**USINE DE DONIAMBO NOUMEA  
VERSE A SCORIES**

Ref : MECATER/SLN/20/MAE/A/2011

**SYNTHESE ANNUELLE DES MISSIONS D'AUDIT  
ANNEE 2010**

**Figure 1 : Adaptation du schéma conceptuel des drains de la partie Sud**

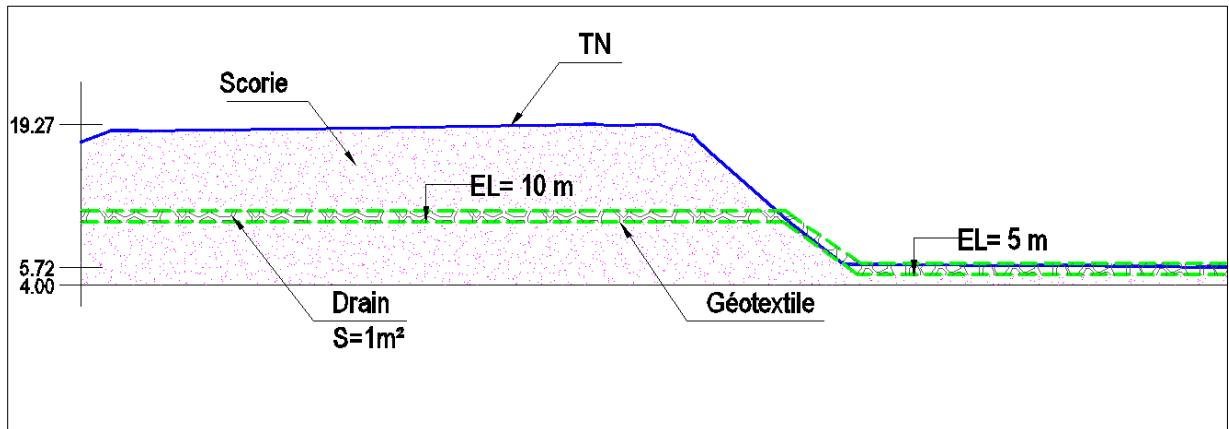
Conformément à ce qui a été proposé l'année dernière dans le cadre de la synthèse annuelle des missions d'audit de l'année 2009, nous retenons l'adaptation de la conception des drains de la partie Sud de la verve ce qui consiste à adopter un profil à deux niveaux (+10 NGNC à l'amont et + 5NGNC à l'aval), Cf. Figure 1.

Cette adaptation est imposée par la configuration topographique actuelle et vise la réduction des volumes des déblais nécessaires pour réaliser les drains. Elle concerne tous les drains de la zone Sud de la verve dont une partie se trouve sous une hauteur importante de scories.

Nous estimons que cette nouvelle configuration est acceptable vis-à-vis de l'efficacité du dispositif du drainage interne de la verve.

**R5** : Accélérer l'aménagement de drains de la partie Sud de la verse (100, 101, 115 & 116) et ce en respectant la nouvelle conception à savoir un profil à deux niveaux (+10 NGNC à l'amont et +5NGNC à l'aval).

Figure 2 : Proposition stockage des scorées sur la verse VàS pour l'année 2011

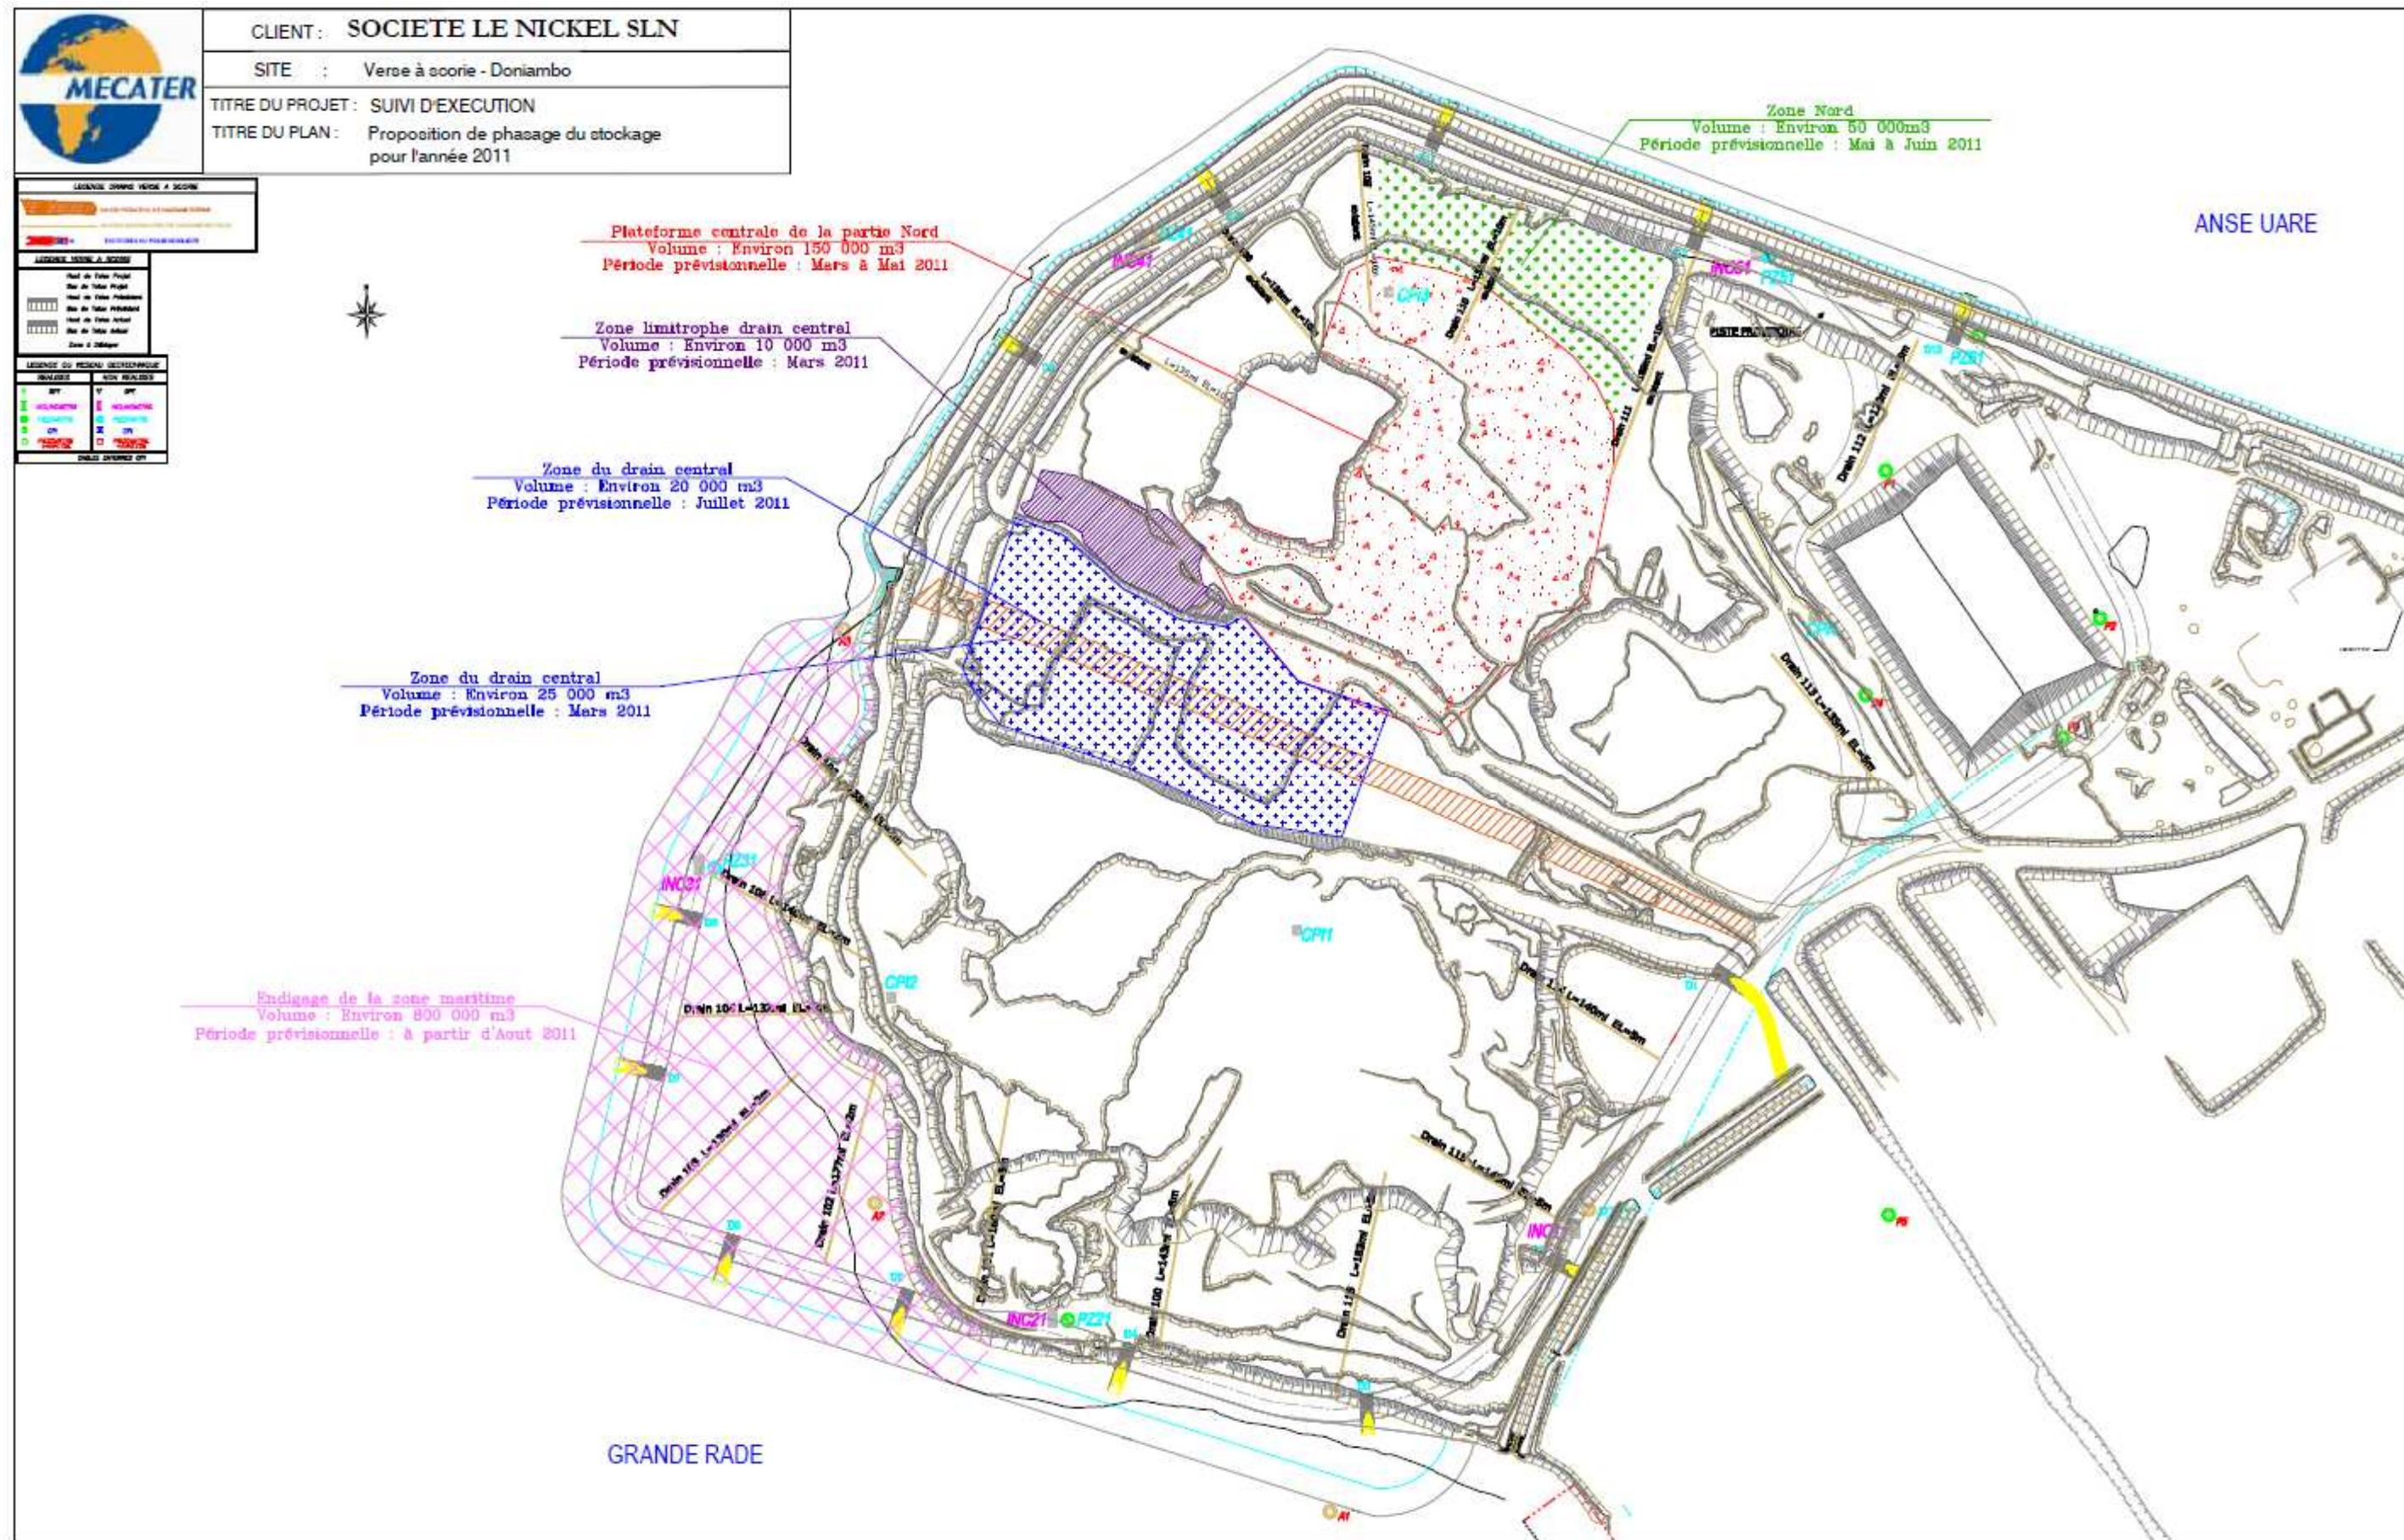
Le phasage prévisionnel du stockage des scories de fusion produites durant l'année 2011 sera très dépendant de l'évolution des travaux d'endigage de la zone maritime qui, si tout va bien, seront le principal consommateur de la production de l'usine en scories, Cf. Tableau 1 & Figure 2.

Ce phasage est conforme aux spécifications techniques qui ont été définies dans le projet détaillé de la verse à savoir une limitation de stockage à 2 m/an sur les périphéries et à 5 m/an au niveau de la partie centrale.

**R8** : Respecter le phasage de stockage défini en commun accord entre la SLN et MECATER.

**Figure 4 : Evolution du niveau d'eau dans les CPI n°1, 2, 3 & 4 « Année 2010 »**

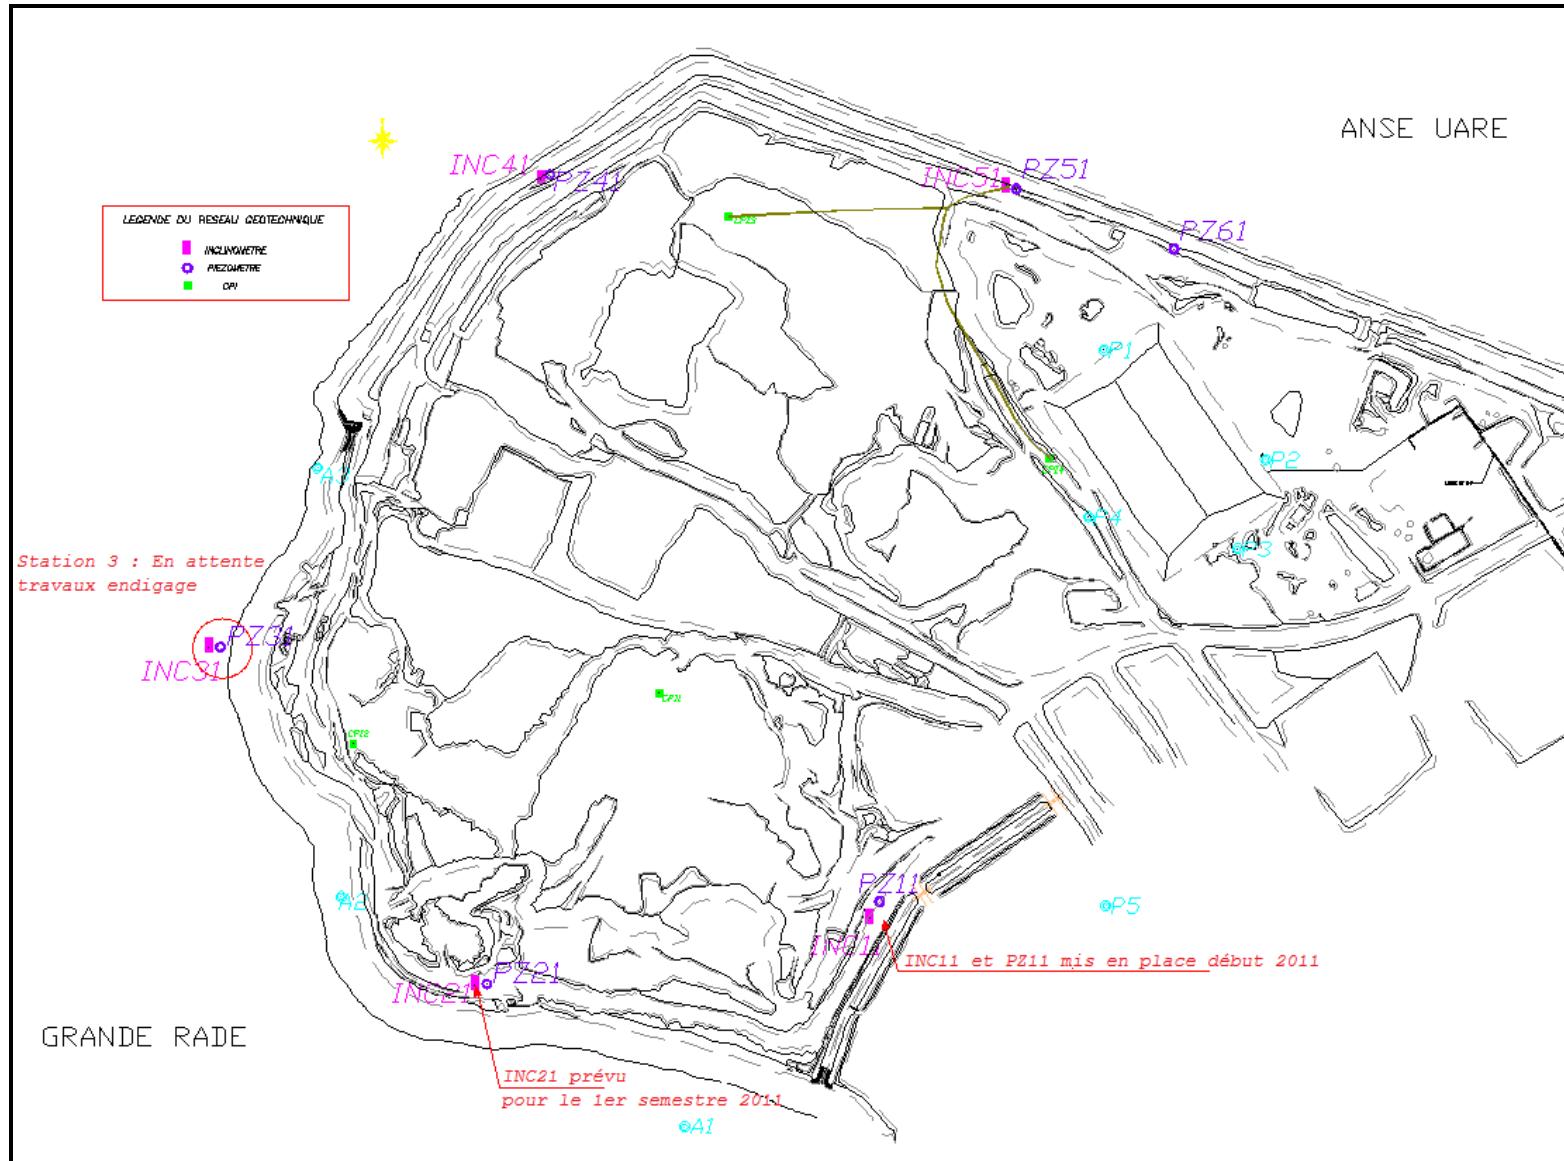
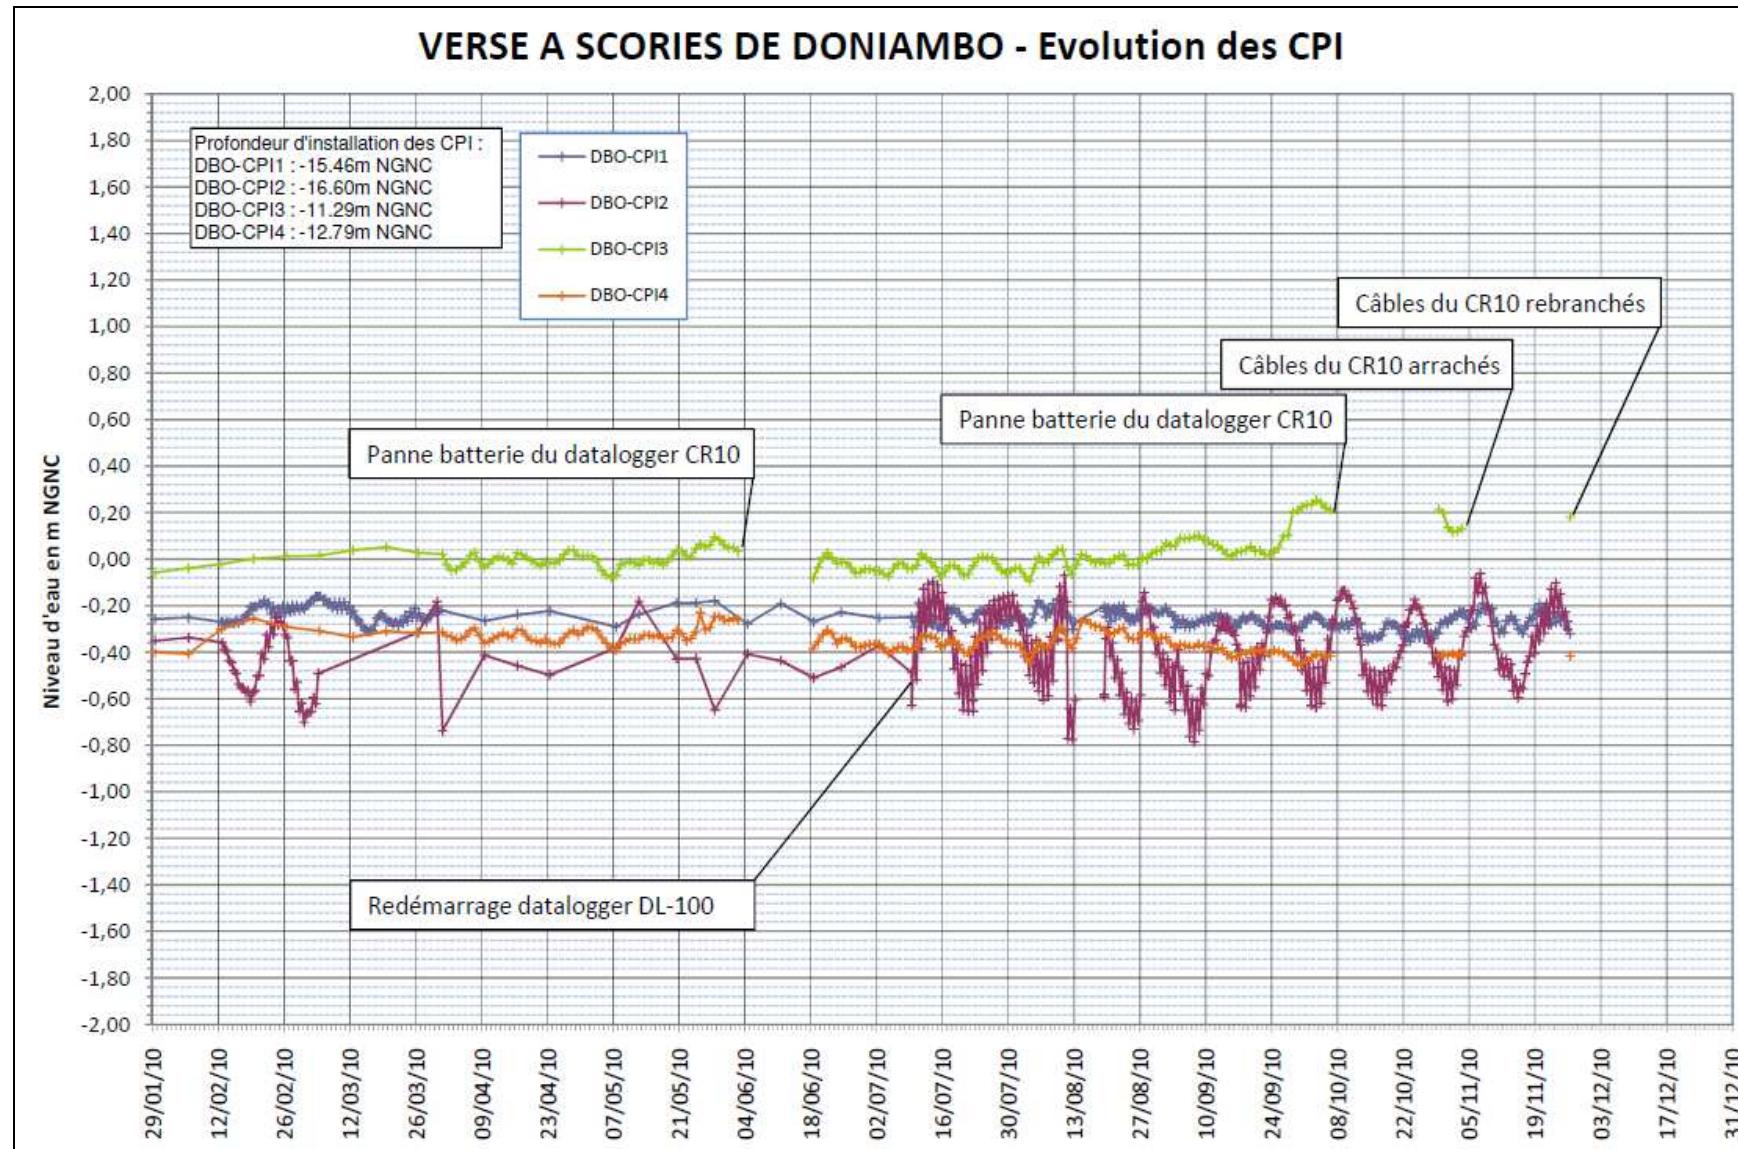
L'analyse des résultats des mesures des pressions d'eau dans les CPI (cellules de mesure de pressions interstitielles) enterrées dans l'assise argileuse montre une évolution normale marquée par peu de variations sauf pour la CPI2, Cf. Figure 4.

En comparant les niveaux d'eau mesurés dans les CPI aux fluctuations du niveau de la marée (-0,15 à +1,2 NGNC), nous pouvons conclure les pressions résiduelle de consolidation ne sont pas remarquables.

En effet, les différentes mesures réalisées dans les quatre cellules de pression interstitielle confirment que les surpressions liées au chargement de l'assise vaseuse restent très faibles et non détectables. Nous considérons que les niveaux mesurés dans les CPI coïncident globalement avec le niveau moyen de la mer.

La CPI2 montre toujours des niveaux d'eau présentant des fluctuations anormales qui ne semblent pas avoir de lien avec les variations de pressions de consolidations. Nous essaierons de caler l'évolution de la CPI avec la pluviométrie enregistrée sur le site et les fluctuations du niveau de la mer (marées)., le cas échéant, nous attribuons ces fluctuations à un disfonctionnement de la CPI et nous recommandons de réaliser un diagnostic de l'équipement et de procéder, le cas échéant à son remplacement en profitant des travaux d'endigage en cours.

- La CPI3 a enregistré un ressaut de 0,20 m enregistrée lors de la mesure réalisée le 27/09/2010. Ce ressaut peut être expliqué par la mise en verse des stériles au droit de la zone de la CPI3. En effet, seule la zone de la CPI3 a été impactée par les activités de montage de la VàS en 2010. Aucun roulage n'a été fait sur la partie Sud de la verse (CPI1 & 2) et la zone de la CPI4 n'a connu aucune activité depuis quelques années.
- L'ensemble des CPI semble sensibles à la pluviométrie. Compte tenu des niveaux d'eau enregistrés durant l'année 2010 qui était une année « sèche » comparée aux précédentes, nous remarquons une montée du niveau d'eau d'environ 0,50 m enregistrée le 16/01/2011, soit au lendemain de la dépression tropicale forte Vania qui était accompagnée par des pluies importantes (400 mm enregistrés en 24 h entre les journées des 14 & 15/01/2011).

Cette évolution confirme à la fois le bon fonctionnement du dispositif de mesure et montre un comportement normal de l'assise sous l'effet du chargement par la scorie.

**Figure 5: Relevé piézométrique du PZ21**

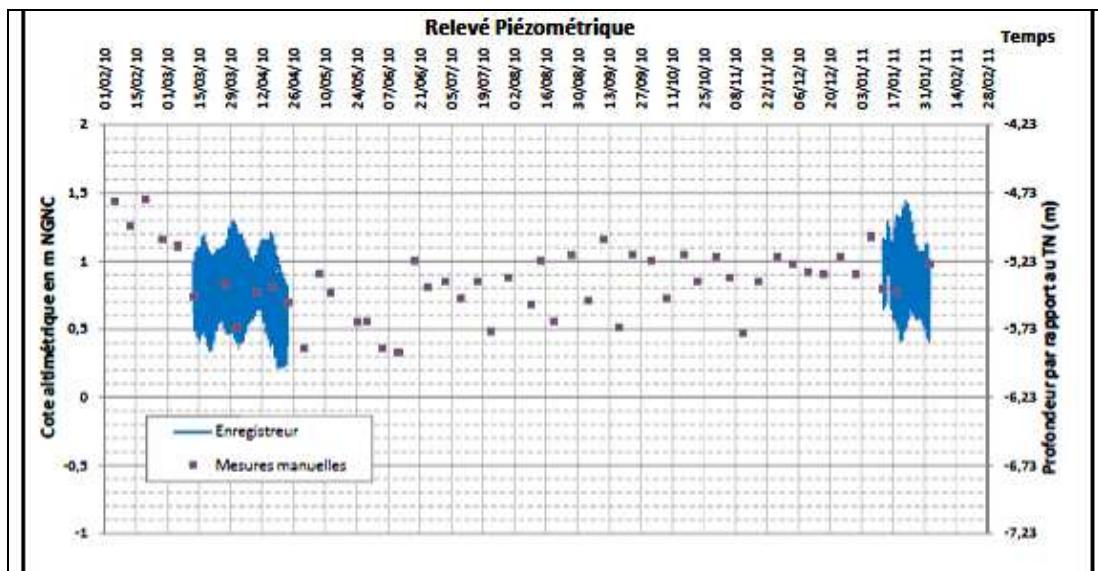
L'évolution du niveau d'eau au droit des différents piézomètres est tout à fait normale avec peu de variations. Le niveau de la nappe est quasiment constant et se situe à une côte moyenne de , Cf. Figures 5 et 6 :

- + 0,8 NGNC pour le PZ21.
- + 0,2 NGNC pour le PZ41.
- + 0,4 NGNC pour le PZ51.
- + 0,3 NGNC pour le PZ61.

On remarque sur les levés que le piézomètre PZ21 montre un peu plus de fluctuation ( $\pm 0,5$  m par rapport à la valeur moyenne contre  $\pm 0,2$  m pour les autres piézomètres).

Les mesures réalisées en 2010 ne montrent pas de variations saisonnières du niveau de la nappe en relation avec la pluviométrie.

**Figure 6 : Relevé piézométrique du PZ61**

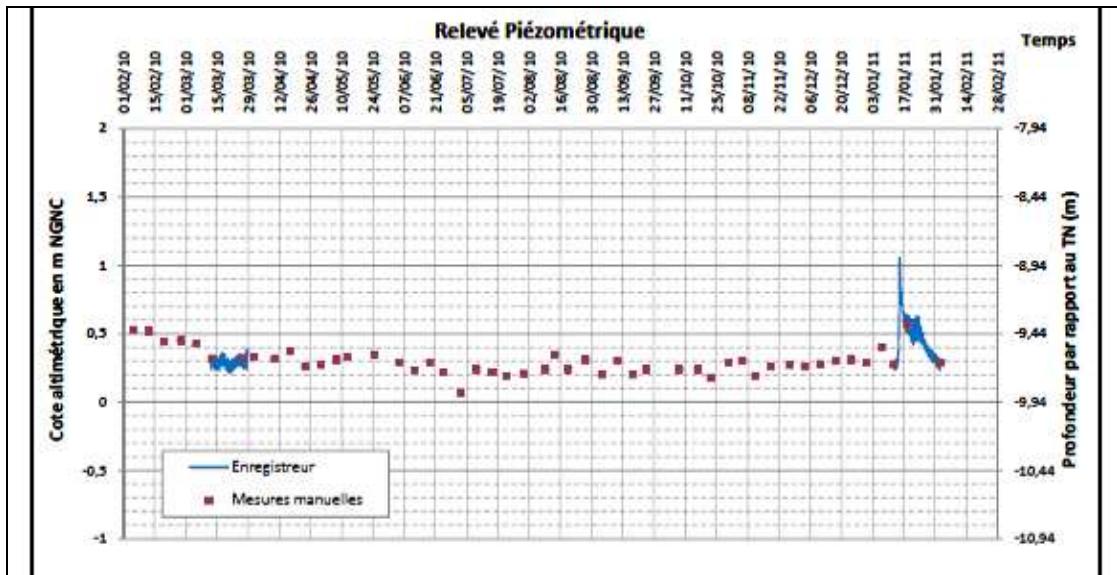
Concernant la réponse des piézomètres vis-à-vis de l'événement Vania, tous les piézomètres ont enregistré une rehausse qui était légère sauf pour le PZ61 au droit duquel on a mesuré une montée du niveau de l'eau de plus d'un mètre. Le niveau est revenu à la normale le lendemain.

Nous constatons que le PH dans le PZ61, est en cours de diminution lente mais demeure assez élevé, proche de 11. En effet ce piézomètre serait impacté par les lixiviats provenant du tas historique des scories sodiques qui se trouve à 120 m du piézomètre. Cependant, comme le tas vient d'être confiné entièrement en 2010, le PH doit normalement baisser dans les années à venir.
